**Изменение № 1 ГОСТ 23496—89 Эндоскопы медицинские. Общие технические требования и методы испытаний**

**Утверждено и введено в действие Постановлением Комитета стандартизации и метрологии СССР от 27.06.91 № 1168**

**Дата введения 01.01.92**

Черт. 1

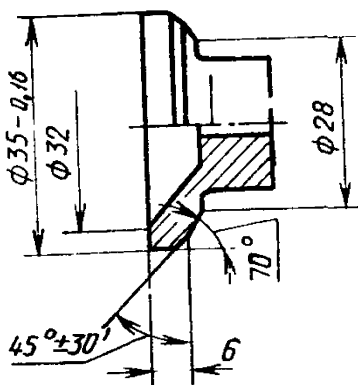
Пункт 2.21. Чертеж 1 заменить новым (кроме примечания); дополнить примечанием — 2:

«2. Неуказанные предельные отклонения размеров обработанных поверхностей: H14, h14»;
